ACTA DE REUNIONES	
<b>NUMERO DE ACTA:</b> COP-03-18	<b>FECHA DE LA REUNIÓN:</b> Miércoles 07 de marzo de 2018.
<b>ELABORADO POR:</b> María José Esquivel Bogantes.	<b>FECHA DE ELABORACIÓN:</b> Jueves 08 de marzo de 2018.
<b>HORA DE INICIO:</b> 4:22 pm	<b>HORA DE FINALIZACIÓN:</b> 6:03 pm
<b>LUGAR:</b> Salón de Sesiones Concejo Municipal	
<b>OBJETIVO DE LA REUNIÓN:</b> Analizar y dictaminar temas remitidos por el Concejo Municipal:	
<b>AGENDA:</b>	
<ol style="list-style-type: none"> <li>1. Ratificación del acta N° 02-18 de la reunión celebrada el día 28 de febrero de 2018.</li> <li>2. Retomar la solicitud de licencia constructiva para el proyecto Condominio Vertical Residencial Villas San Fernando.</li> <li>3. Solicitud de desfogue pluvial para el nuevo campus de la Universidad Latina.</li> </ol>

**ACTA COMISIÓN DE OBRAS PÚBLICAS N° 03-18**

- 31 **Tema tercero:** Solicitud de desfogue pluvial para el nuevo campus de la Universidad  
32 Latina.
- 33 Sr. Oscar Campos procede a dar lectura al oficio MSPH-DDU-IP-NI-024-2018, que  
34 versa:

## APORTE URBANO - PARQUE LAS BRISAS

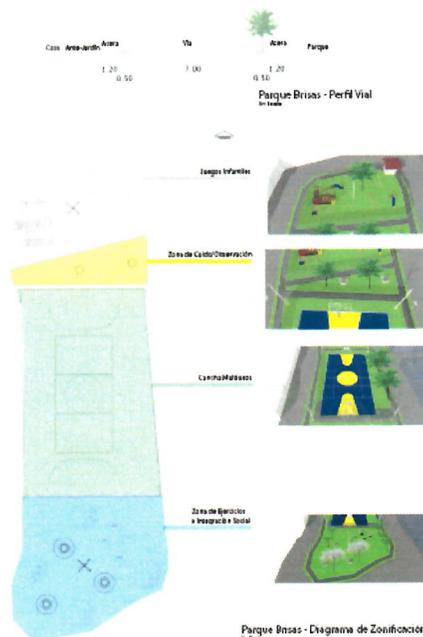
- 1 de verano. Agrega que se estima que la construcción del parque se realice en mes  
2 y medio.
- 3 Sr. José Fernando Méndez consulta si se está contemplando la construcción de  
4 cordón y caño, a lo que el Sr. Ricardo Borrero responde que no, únicamente se  
5 dejara 50 cm de área verde.

- 6 Sr. Santiago Baizán en cuanto a la conformación del talud, señala que se debe  
7 realizar un pequeño retiro para dejar la zona verde fuera de la acera.

- 8 Sr. José Fernando Méndez consulta acerca de la altura de la acera, ya que no  
9 existirá cordón y caño, a lo que el Sr. Ricardo Borrero indica que la acera va  
10 acompañada de la altura de la vía, es decir a 15 cm.

- 11 Sr. José Fernando Méndez indica que la prioridad de este gobierno local es que las  
12 aceras sean totalmente accesibles, por lo tanto la Ley N° 7600 debe aplicarse a  
13 cabalidad, agrega que se está conformando un reglamento que contiene las  
14 especificaciones técnicas que debe tener las aceras, entre ellas, los corredores  
15 accesibles para las personas no videntes.

- 16 Sr. Oscar Campos comenta que en la exposición se mencionaba que las aceras  
17 serán de 1.20, lo cual es el mínimo, por lo que consulta como se ha considerado el  
18 tema de las rampas.

- 23 Sr. Santiago Baizán en cuanto a las rampas comenta que no vería problema en que  
24 se construyan en las esquinas. Sobre la loseta táctil para los peatones no videntes,  
25 consulta si es posible si se pueda considerar en la construcción de las aceras, esto  
26 con el fin de generar accesibilidad de esta población a los espacios públicos.

- 43 Sr. José Fernando Méndez consulta acerca de la altura de la malla, a lo que el Sr.  
44 Ricardo Borrero menciona que se aplicaría la misma altura de la existente, es decir  
45 2.10 metros.

- 19 Sr. Ricardo Borrero aclara que a tratarse de una adecuación, no se cuenta con un  
20 diseño pre terminado. Además que las aceras no se puede ampliar, primero porque  
21 el costo en concreto es considerable y segundo porque se le quitaría una gran parte  
22 de área al parque infantil.

- 27 Sr. Ricardo Borrero expresa que la compañía está a disposición de cumplir con los  
28 requerimientos que solicite esta Comisión.
- 29 Sr. José Fernando Méndez comenta que en el momento que se realice los  
30 esquemas tanto de las aceras como rampas, le gustaría que se tome en cuenta a  
31 esta Comisión para realizar una visita de campo.

Figura 45. Perfil Pluvial 5.1. Solución Propuesta

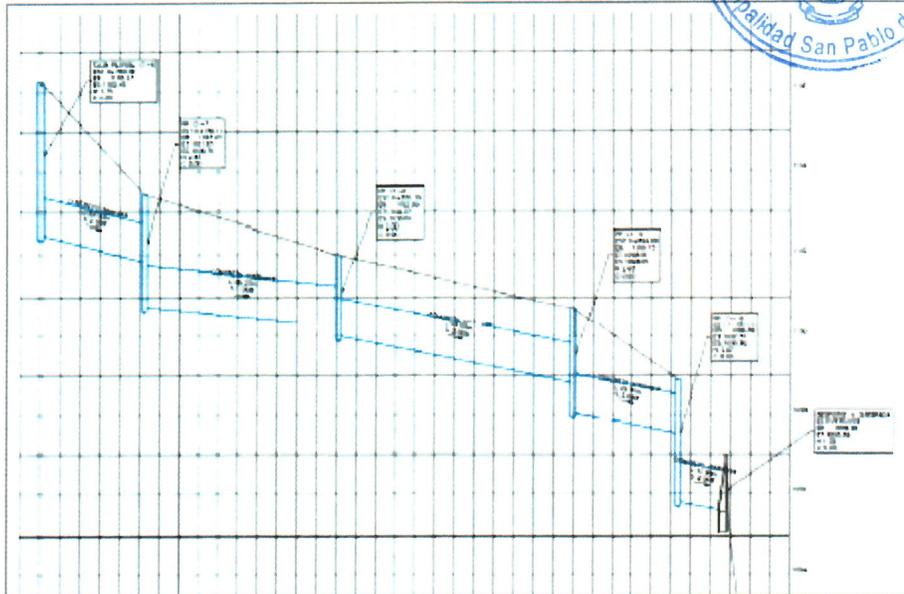
2.4.2 “Además de los cambios en la tubería, se deberán reconstruir los pozos pluviales de acuerdo los datos del Cuadro 12 y lo mostrado en las Figuras 44 y 45”. (Figuras 44 y 45 íntegramente copiadas a continuación).

1. Una vez analizadas las diferentes variables empleadas PIASA Consultores y los alcances del estudio Hidrológico e Hidráulico este departamento no presenta objeción para que se le apruebe la solicitud de desfogue pluvial.
2. Se recomienda se solicite al desarrollador en calidad de usuario realice las mejoras al sistema pluvial ubicado en el camino de administración municipal conforme a las recomendación planteadas el análisis Hidráulico de la Red Elaborado por la empresa PIASA Consultores.
- 3.

Anexo 2. Detalle Cabezal Desfogue Pluvial

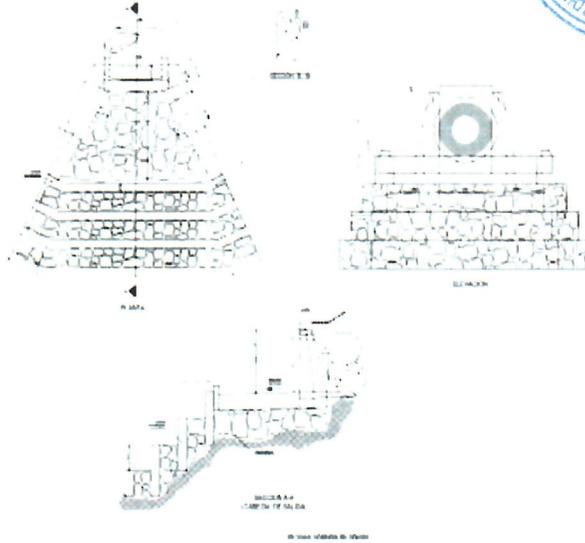
- 2.4.3 "Además se deberá construir la estructura de cabezal de desfogue en su totalidad utilizando para ello los detalles mostrados en el Anexo 2, además de las obras necesarias para evitar la socavación de la nueva estructura" (Anexo 2 íntegramente copiado a continuación).

33 Sr. Oscar Campos menciona que está claro que el tema de la capacidad hidráulica  
34 de todo el sistema es un problema existente. Externa un agradecimiento por el  
35 estudio y el levantamiento topográfico aportado, ya que son insumos de vital  
36 importancia para este gobierno local. Consulta si han determinado el costo del  
37 cabezal de desfogue que deben construir.

38 Sr. Rudy Larragan indica que por el momento no lo tienen cuantificado, sin embargo  
39 dicho dato lo aportaran en el proceso constructivo.

40 Sr. José Fernando Méndez expresa que queda pendiente la presentación de los  
41 costos tanto de las obras del cabezal como la reparación del sistema pluvial que se  
42 encuentra en jurisdicción de San Pablo, aclara que dichas obras no será un  
43 condicionante para el desfogue pluvial pero si para la licencia constructiva. Propone  
44 que se le recomienda al honorable Concejo Municipal, la aprobación de la solicitud  
45 de desfogue pluvial.
